改善箇所説明図

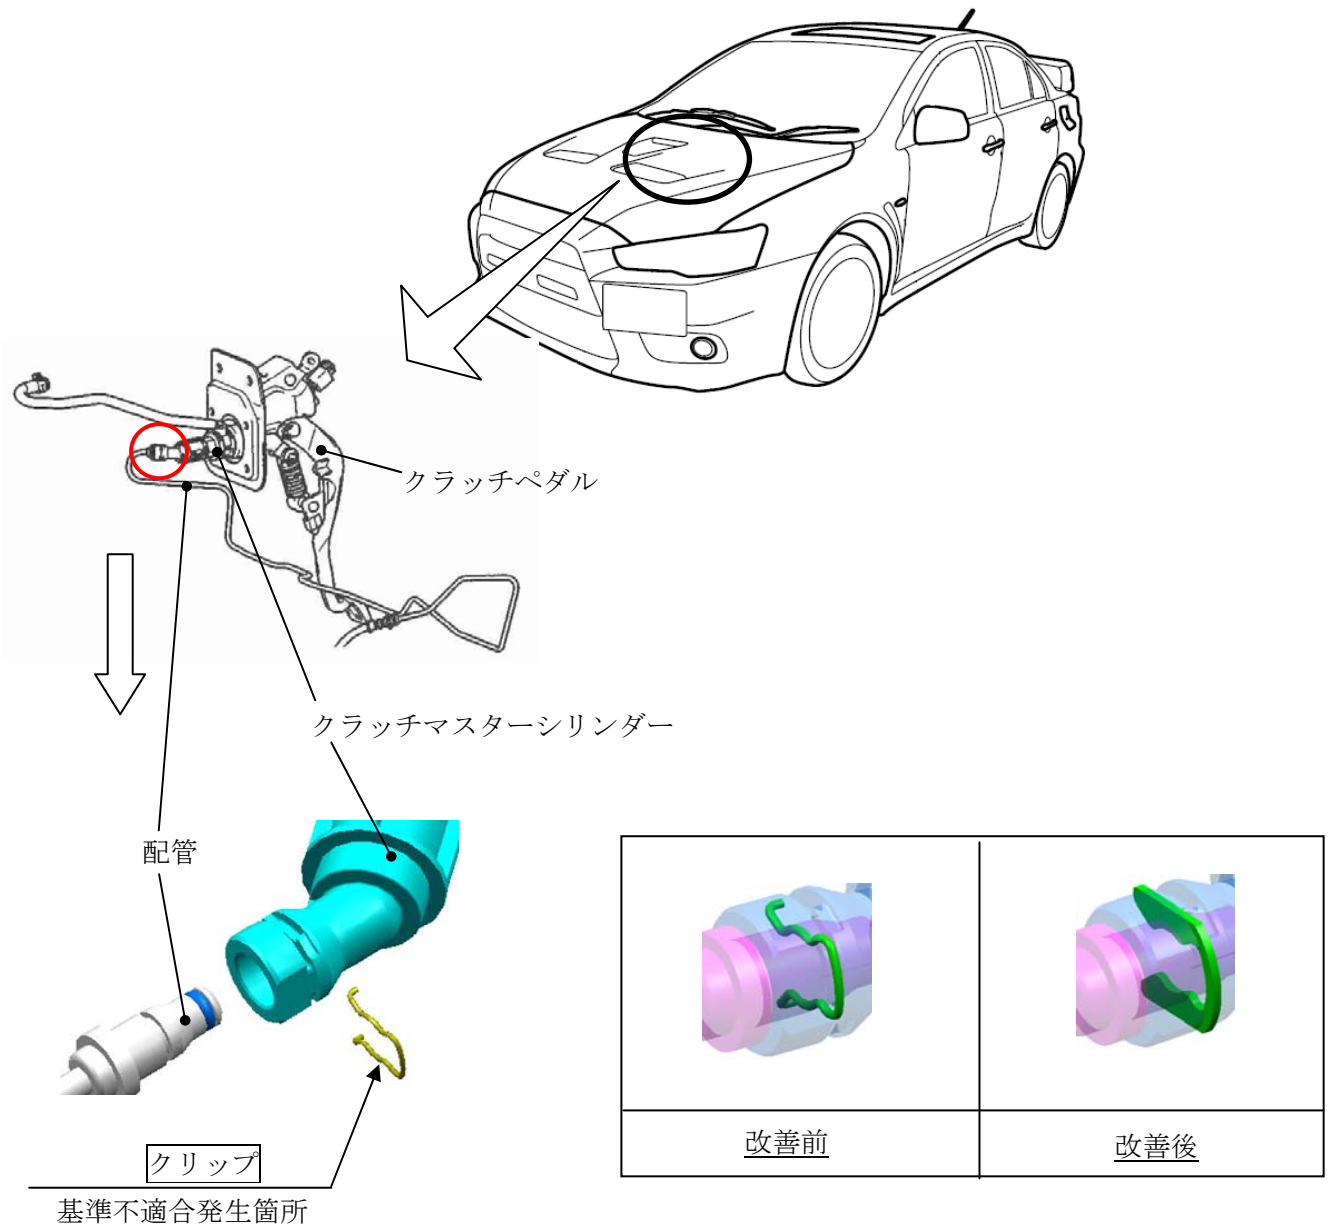
クラッチマスターシリンダーに配管を固定するクリップの強度が不足しているため、クラッチ操作による油圧の入力により当該クリップが損傷するものがある。そのため、配管が抜け、フルード漏れとなり、クラッチ操作ができなくなるおそれがある。

全車両、クリップを対策品と交換する。

識別：クラッチ配管（クラッチマスターシリンダー近傍）に白色または黄色のペイントを塗布する。
